原管発官R2第267号 2021年2月26日

柏崎刈羽原子力発電所7号機の使用前検査申請書の記載内容変更について

「工事の工程に関する説明書」変更前後比較

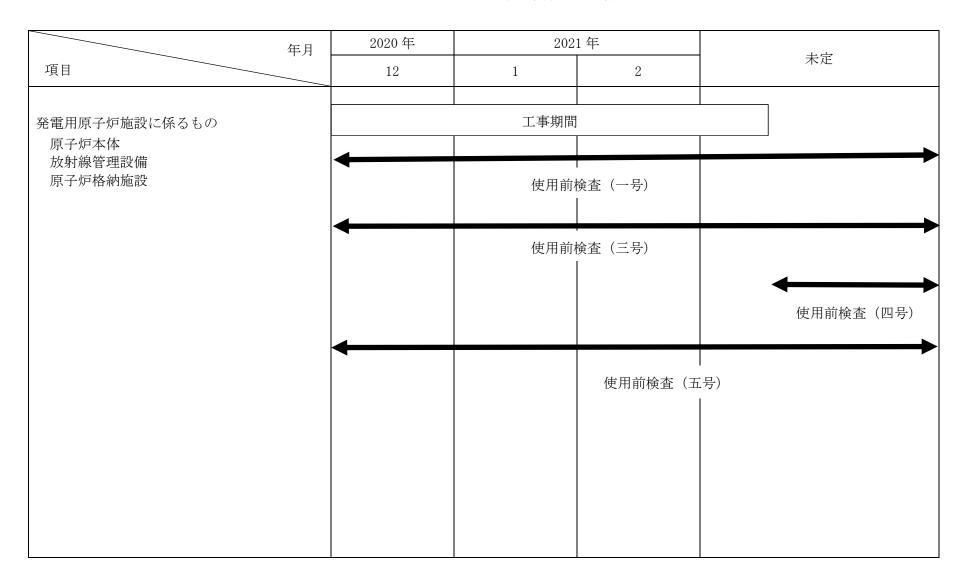
7号機の新規制基準に基づく安全対策工事において、今後の工程を見直すこととしたため、「検査希望年月日」及び「使用開始予定年月日」を未定とする。

併せて、「原子炉等規制法第43条の3の11第1項の検査のための申請をした場合は、その年月日」の申請日を追加する。

検査希望年月日	(一号) 自 2020年12月 2日 至 未定				
	(三号) 自 2020年12月 2日 至 未定				
	(四号) 未定				
	(五号) 自 2020年12月 2日 至 未定				
使用開始予定年月日	未定				
原子炉等規制法第 43 条の 3 の 11 第 1 項の	2020年11月 6日				
検査のための申請をした場合は、その年月日	で 一の年月日 2021年 2月26日
